Gemeinde Wietze, Flächennutzungsplan, 11. Änderung
 Auswertung der Stellungnahmen der Beteiligung gemäß § 4 (1) BauGB

Stand vom 12.11.2024
 Planstand: 8.11.2023

Zufahrtensituation

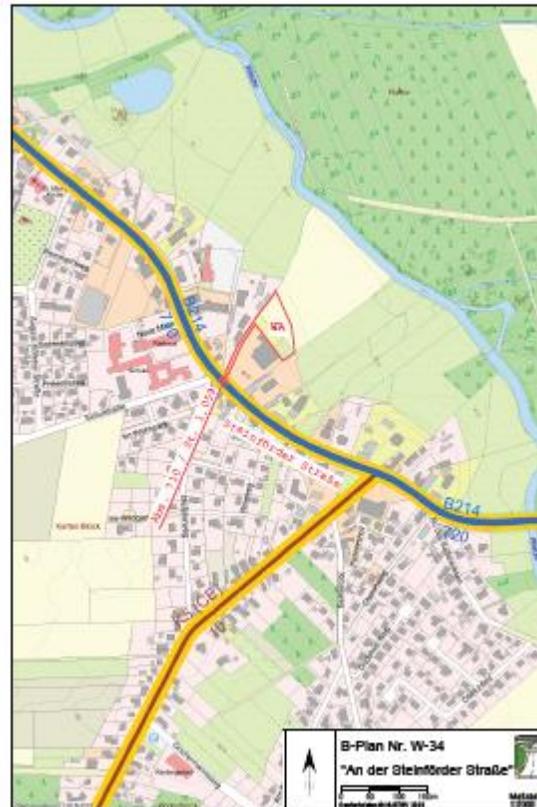
Schleppkurven berücksichtigt werden müssen. Sollte dies nicht der Fall sein und die „Mülltonnen“ sollten an der Straße stehen, sind diese so zu platzieren das die Sichtdreiecke und insbesondre der Geh- und Radwegverkehr im Zuge der B 214 nicht gefährdet werden kann.

Sämtliche Punkte meiner Stellungnahmen werden auch im Rahmen des Baugenehmigungsverfahrens als Auflagen und Bedingungen gefordert.

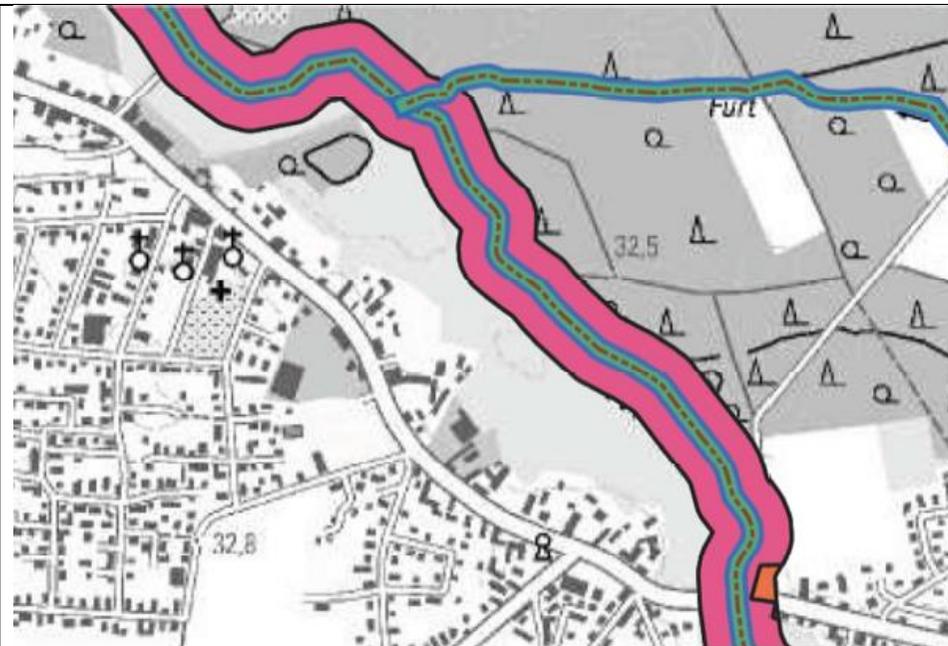
Der Korridor ist bei der oberen Darstellung, ausgehend vom aktuellen Lauf der Wietze, gebuffert. Da viele Gewässer beim Ausbau an den Talrand gelegt wurden, ist der Korridor jeweils im Taltiefsten vorzusehen. Dies trifft auch auf die Wietze zu (vgl. DGM1 unten). Der Korridor reicht nicht ganz an das Baugebiet heran.
